기 술 검 토 서

제 목 : 터널내 동상방지층 단차부 설치방안 검토

**강 원 건 설 사 업 단
춘천 ~ 동홍천기술자문단**

기술검토건명	터널내 동상방지층 단차부 설치방안 검토		
공 구	전공구	검 토 구 분	도 로
검 토 기 간	2008. 7. 7 ~ 2008. 7. 10	담 당 자	황 영 규
근 거 공 문	제 강원 - 2008 - 호	회 신 공 문	제 강원자문 - 2008 - 호

1) 현황 및 문제점

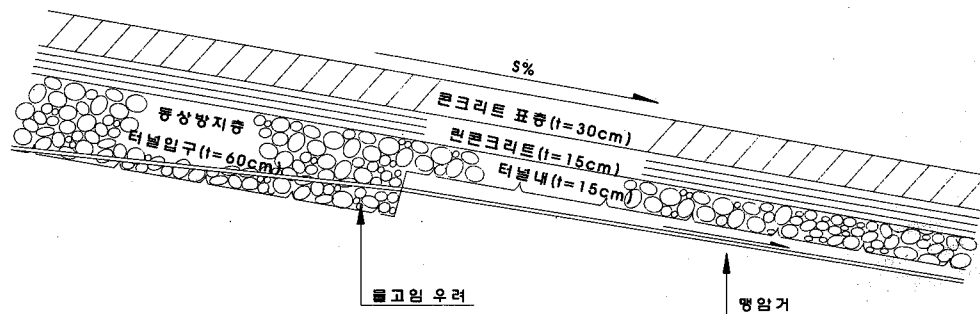
터널 입·출구부는 온도변화에 따른 동상영향을 고려하여 입·출구부 각각 50m는 본선과 동일한 두께의 동상방지층을 포설하고 이후구간은 필터층 역할의 동상방지층 15cm를 포설하는바, 이때 터널내 발생하는 지하수 처리를 위해 굴착바닥면 양측에 설치하고 있는 맨암거가 동상방지층 15cm를 초과하는 구간에서 단차가 발생하여 원활한 배수처리가 곤란하고 물고임에 따른 동상우려가 예상됨.

터파기 없이 접속의 경우

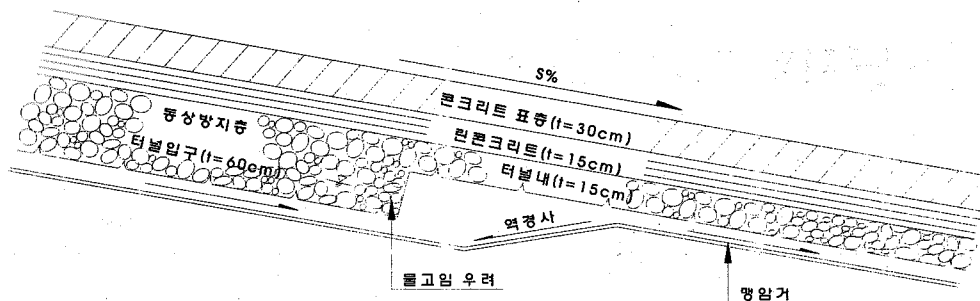
- 접속처리 기준이 없어 현장기술자들의 임의적 판단에 따라 접속처리 하고 있어 배수처리가 불량하고 노상면에 물고임의 우려가 있음.
- 접속처리 불량 예

2) 단차구간 처리방안

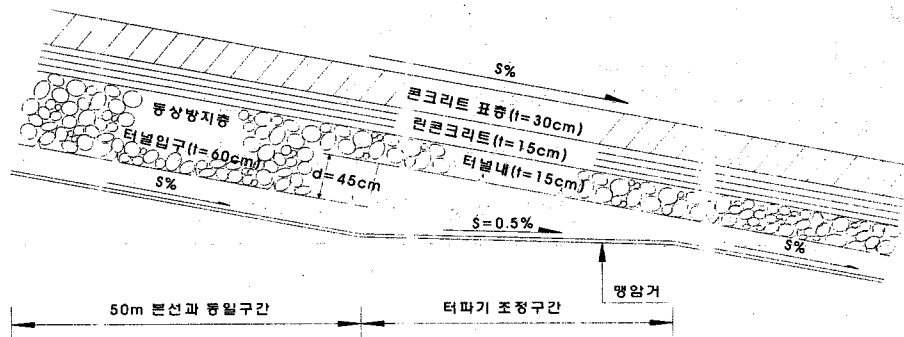
- 원활한 배수처리를 위하여는 맨암거의 경사가 급할수록 유리할 것이나 과도한 터파기로 인한 시공성 저하 및 경제적 손실이 우려되므로 동결융해의 우려가 없는 일정구간을 터널 맨암거 규격 산정시 검토된 최소 설치경사인 S=-0.5%를 적용하여 추가 터파기를 시행하여 배수처리 함이 바람직할 것임.
- 맨암거 경사 0.5% 유지시 단차 45cm, 터널 종단경사 1.0%일 경우 터파기 연장이 90m로 과다하므로 터널 종단경사 1.0% 이내 구간은 터널 입구측으로 역구배 설치(추가 터파기 연장 50m) 검토가 필요함.

터널 입출구부 50m 구간은 외기의 영향으로 인한 동결의 우려되는 구간으로 맹암거 설치 위치를 동결심도(t=105cm) 하단에 설치함이 타당하며, 터널내 맹암거 단차(t=45cm) 발생이 불가피하므로 춘천~동홍천간 터널맹암거 미시공구간(동산2터널, 북방1터널(양양), 송정1터널)에 대하여 다음과 같이 터널내 배수처리를 하는 것이 적정할 것으로 판단됨.
